**Verslag huishoudelijke elektrische installatie op laagspanning en zeer lage spanning****Algemeen:**

Referentie: 007-20260803-01	Datum controle: 03/08/2026
Keurder: 007

Eigenaar: Reyns	EAN-code: 541449206001784588
Adres installatie: Vinkenstraat 21, 3945 - Tessenderlo-Ham	Nummer teller(s): 1sag31006740000
Distributienetbeheerder installatie: Fluvius	
Datum uitvoering installatie:	☒ Vóór 01/10/1981 ☒ Tussen 01/10/1981 en 01/06/2020 ☐ Vanaf 01/06/2020
Type:	☒ Wooneenheid ☐ Niet-huishoudelijk ☐ PV ☐ Batterij ☐ Laadpaal

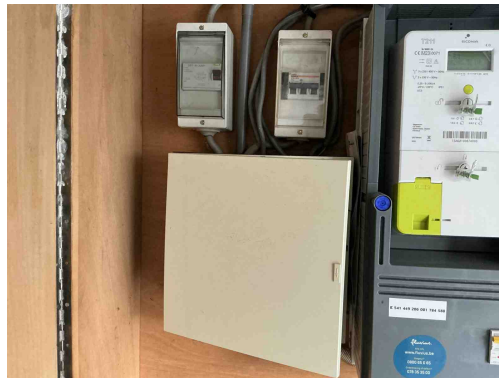
Inbreuk(en):

B17 - De voedingsspanning is niet op elk bord vermeld (Boek 1: 3.1.3.3).

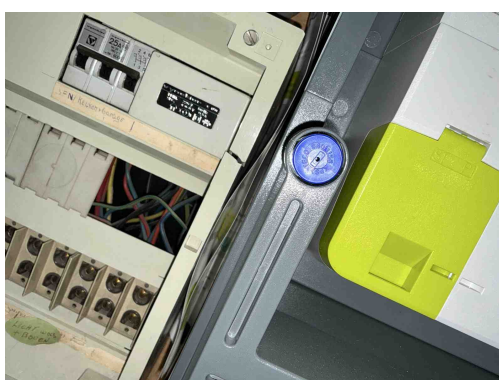
Inbreuk(en):

B06 - Het elektrisch verdeelbord heeft niet de minimale beschermingsgraad IPXX-B in een gewone ruimte (Boek 1: 4.2.2.3).

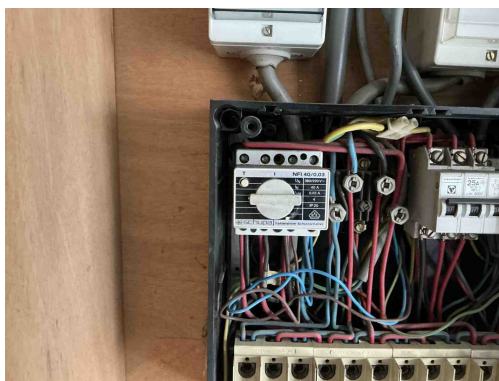
Inbreuk(en):

T23 - Het elektrisch materiaal is beschadigd. (Boek 1: 1.4.1.3).
Opmerking: Oa verdeelbord

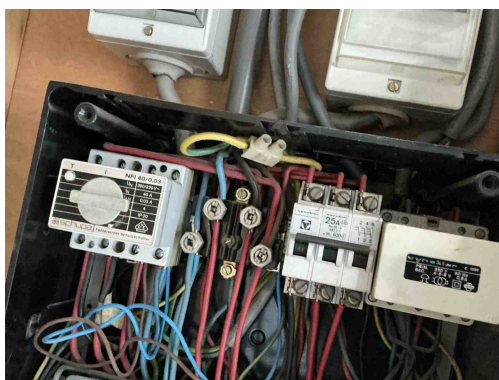
Inbreuk(en):

D04 - De hoofddifferentieelstroominrichting is niet verzegelbaar (Boek 1: 4.2.4.3).

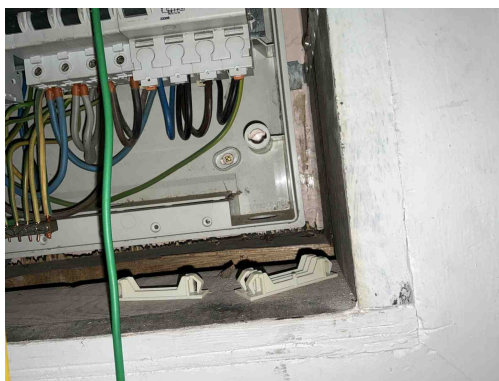
Inbreuk(en):

C35 - Er zijn doorverbindingen gemaakt met lusterklemmen; er kon niet aangetoond worden dat deze klemmen geschikt zijn voor de aanwezige spanning, stroom en draadsectie en dat ze "CE" zijn (Boek 1: 1.4.2.1.).

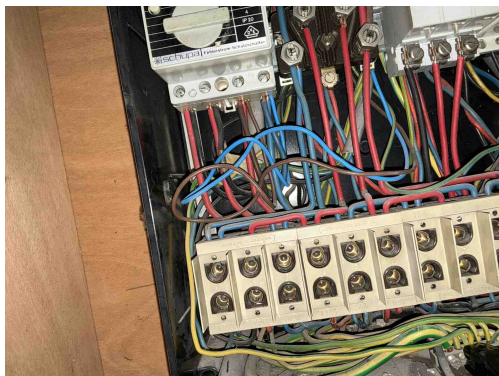
T21 - Het elektrisch materieel is niet geplaatst volgens de voorschriften van de fabrikant/ regels van goed vakmanschap . (Boek 1: 1.4.1.3)

Opmerking: Oa 3 draden in 1 klem, Ophangvijzen

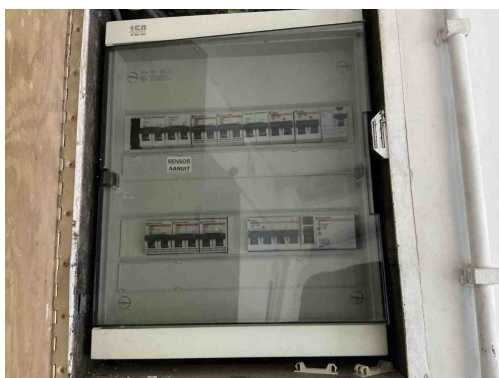
Klasse 0 toestellen

Opmerking: Oa woonkamer

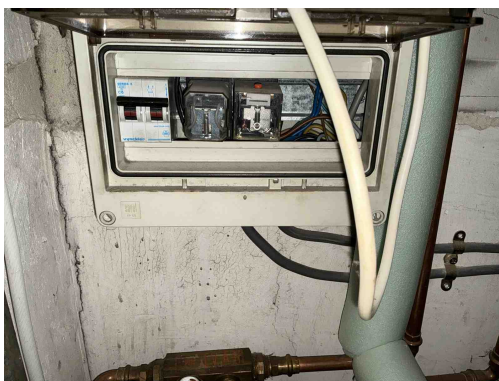
Inbreuk(en):

B04 - De aanduiding van de kringen, klemmen en/of schakelapparatuur ontbreekt, is onjuist of is onvolledig (Boek 1: 3.1.3.1/5.1.6.1).

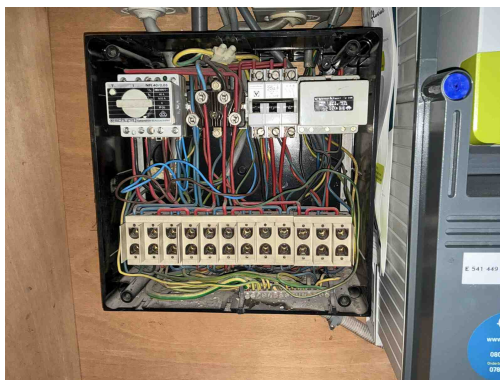
Inbreuk(en):

B04 - De aanduiding van de kringen, klemmen en/of schakelapparatuur ontbreekt, is onjuist of is onvolledig (Boek 1: 3.1.3.1/5.1.6.1).
